Vår referanse:
18/24066-3

Svar – Avkjørsel – Fv. 404 – Gnr. 58 bnr. 22 over gnr. 58 bnr. 5 – Lindås kommune

Vedtak

MINSTEKRAV TIL SIKT I AVKØYRSLE

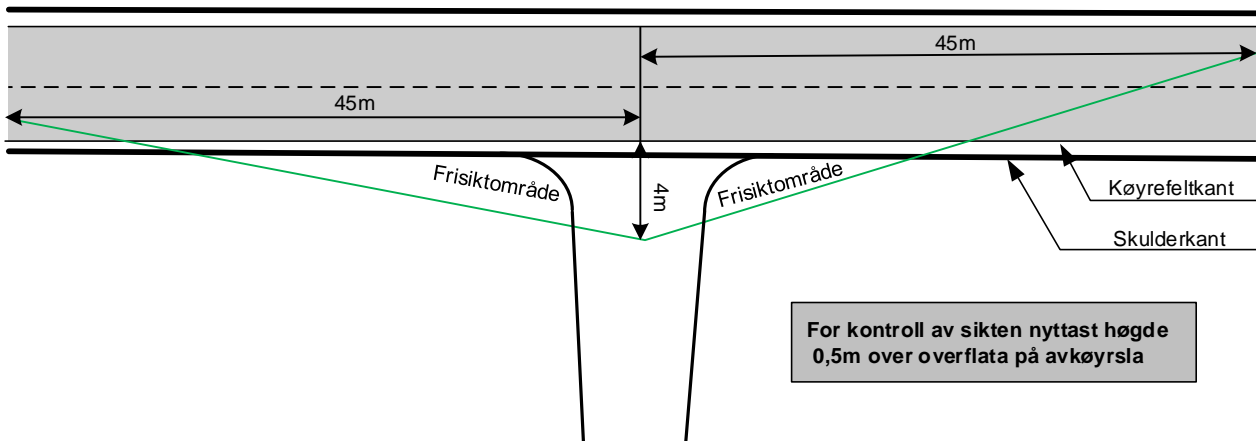
1. Avkøyrsla skal plasserast i tråd med situasjonsplan, datert 13.03.2018. I tillegg skal ein følgje *Krav til utforming av avkøyrsløse*, som ligg ved.
2. Løyvet gjelde ein fritidsbustad.
3. Frisikt 1,1 meter over bakken 4 meter inn i avkøyrsla skal vere minimum 45 meter til kvar side av køyrebanen. Eventuelle planter og liknande i frisiktsona kan ikkje vere høgare enn 0,5 meter (sjå *Krav til utforming av avkøyrsløse*).
4. Svingradius skal vere 4 meter (diameter 8 meter). Svingradius skal markerast tydeleg med til dømes betongkant, grøft eller annan avvisande kant mot sideterrenget. Det smalaste punktet i avkøyrsla skal 5 meter.
5. Stigningskravet må haldast (sjå *Krav til utforming*). Vi vil her særleg gjere merksam på at avkøyrsla skal ha fall frå hovudvegen på 5 cm dei første 2 meterane.
